Mission régionale d'autorité environnementale
ÎLE-DE-FRANCE

Avis délibéré
sur le projet d'aménagement de la zone d'aménagement
concerté du « quartier de la mairie » à La Courneuve (93)

N°MRAe APJIF-2024-069
du 18/09/2024

Figure 5 : cartes d'ambiance sonore source Ei p.160

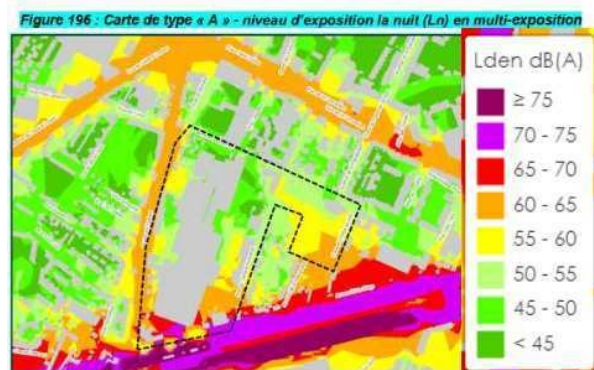
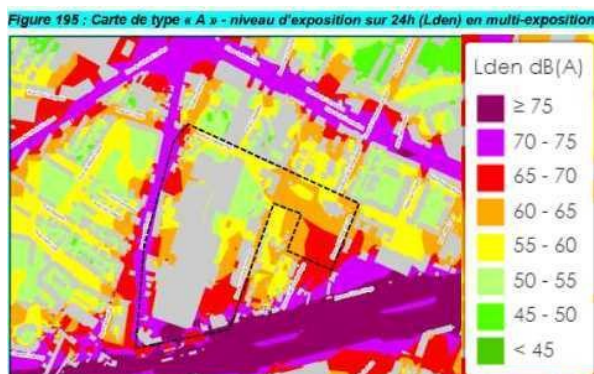
(5) La MRAe recommande de compléter l'analyse de l'état initial de l'environnement pour les secteurs sud exposés au bruit ferroviaire par une caractérisation en indicateur évènementiel, afin de tenir compte des pics de bruit et de leur répétitivité.

Figure 7: Localisation des différents éléments de programme - Source EI p. 198
(figure ajoutée dans la version actualisée)

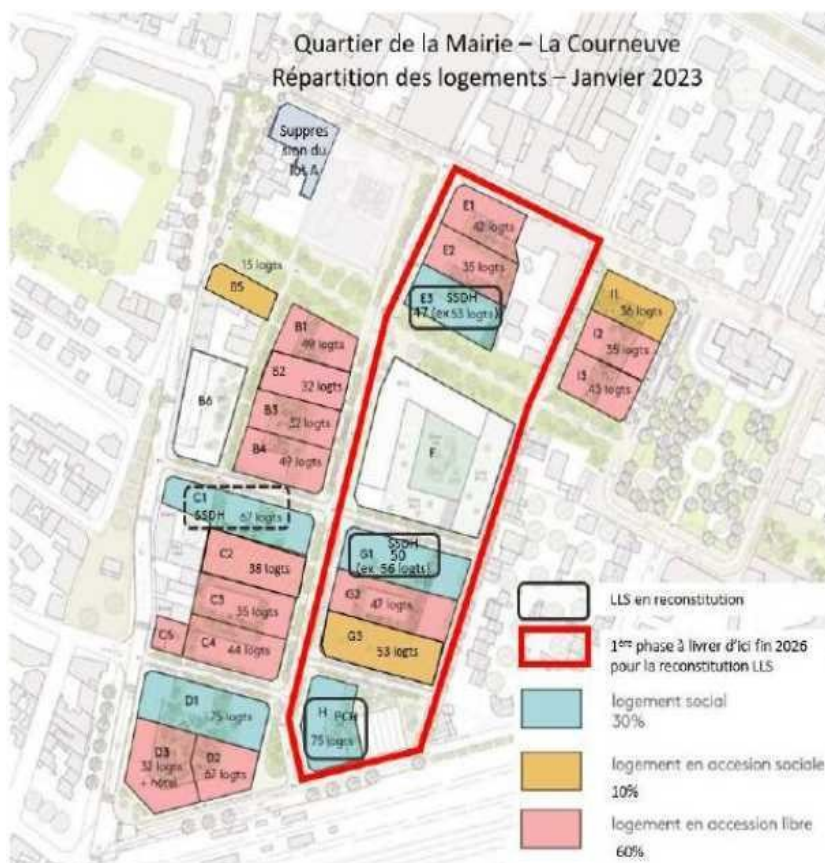
L'Autorité environnementale observe que les surfaces de commerces apparaissent deux fois dans le tableau, la surface commerciale en rez-de-chaussée (2 200m²) étant supérieure à celle reportée sans indication de niveau (400 m²). Elle relève par ailleurs que la mosquée, déjà évoquée dans le précédent dossier mais sans précision quant à son inscription dans la programmation de la Zac, est confirmée comme composante de celle-ci dans le présent dossier.

Figure 8 : Phasage - Source RNT p.22

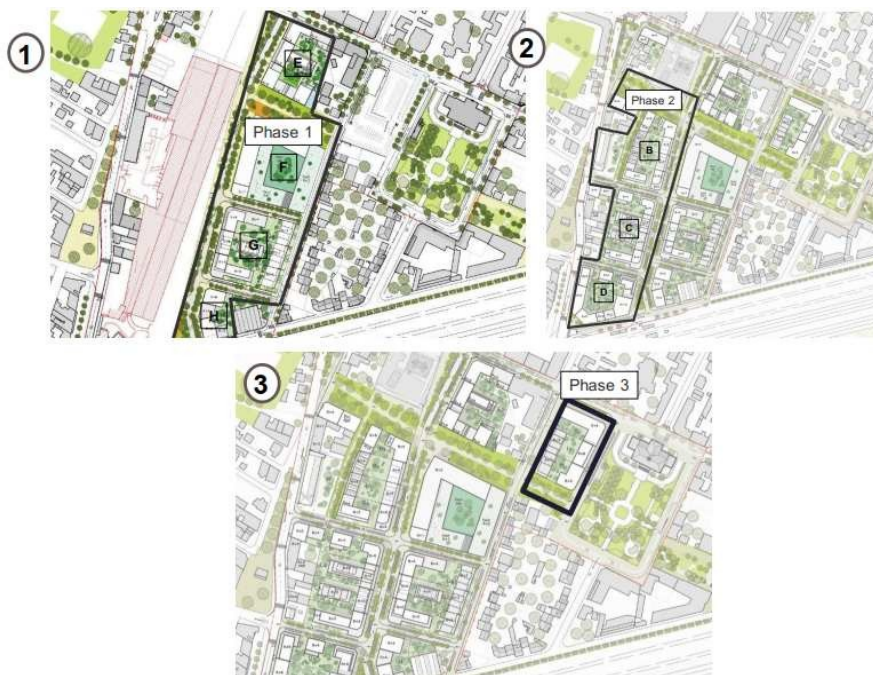
- **la phase 1** comprend les travaux de démolition, ceux des espaces publics et des lots E à H permettant la réalisation de 342 logements, 1 521 m² d'activités et 9 100 m² de groupe scolaire. L'Autorité environnementale constate toutefois que la fin des travaux de démolition est prévue mi 2023 et le début des travaux des lots en 2024, pour une livraison fin 2026. Ces dates doivent donc être actualisées pour la bonne information du public ;
- **la phase 2** comprend la réalisation de 526 logements et 7 005 m² d'activités ;
- **la phase 3** vise la réalisation de 112 logements et 290 m² d'activités.

Figure 9 : Programmes de logements prévus dans les parties les plus bruyantes du site (source : extraits des figures 4 et 6 ci-dessus avec annotations MRAe)

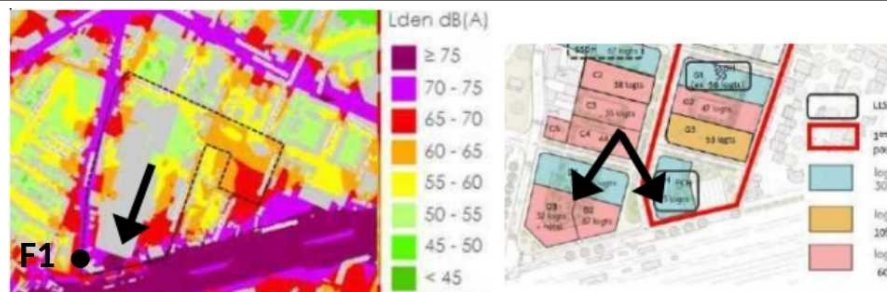
L'Autorité environnementale estime que de telles prescriptions, d'ailleurs non explicitées, sont insuffisantes et que la période de mesure des niveaux sonores est trop réduite pour permettre de caractériser une ambiance sonore dans la durée. C'est notamment la conception même du projet qui doit prendre en compte les niveaux sonores enregistrés dans ce site francilien parmi les plus exposés au bruit.

(4) La MRAe recommande de : - renoncer à la localisation de programmes de logements dans les secteurs les plus exposés au bruit ; - définir des mesures permettant d'éviter ou de réduire significativement cette exposition, par référence aux valeurs limites établies par l'OMS en matière de risques sanitaires, en tenant compte du bruit ressenti dans les espaces publics et les logements, notamment durant les saisons chaudes où les fenêtres sont souvent ouvertes.....17

Figure 10 : Résultats des campagnes de mesures – Source EI p. 176

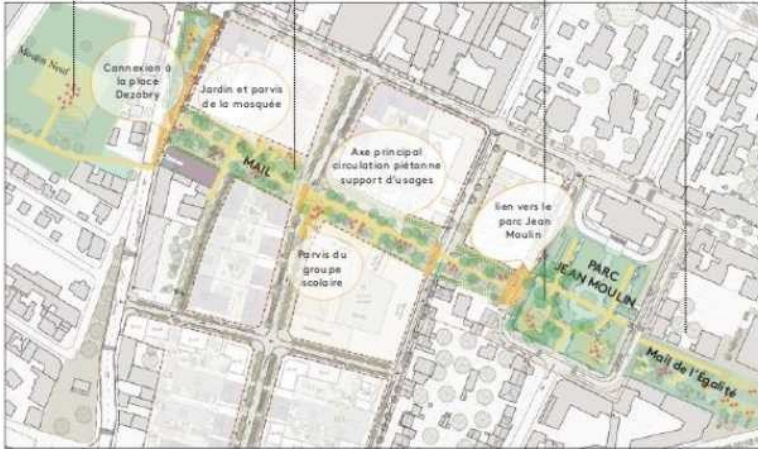
L'Autorité environnementale note que l'étude d'impact indique toutefois que « la température relevée lors de la campagne de mesure est très supérieure à la normale, indiquant des conditions propices à une diminution des concentrations en NO_2 par rapport à la moyenne annuelle ».

des points de fond situés dans l'emprise du projet, caractérisant l'exposition des futures populations ». L'Autorité rappelle qu'à bien des égards l'année 2021 est atypique en raison de la dernière période de confinement (du 3 avril au 3 mai 2021) et du fait que le télétravail était encore fortement pratiqué. Pour l'Autorité environnementale, l'aménagement de ce secteur ne peut être envisagé qu'à des conditions très spécifiques, afin que la population future ne puisse être exposée à des nuisances importantes pour sa santé.	lutions atmosphériques notamment aux abords des axes routiers ;

(6) La MRAe recommande de réaliser une nouvelle campagne de mesure des polluants de l'air aux points principaux du site du projet et d'en présenter les résultats lors de l'enquête publique.....19
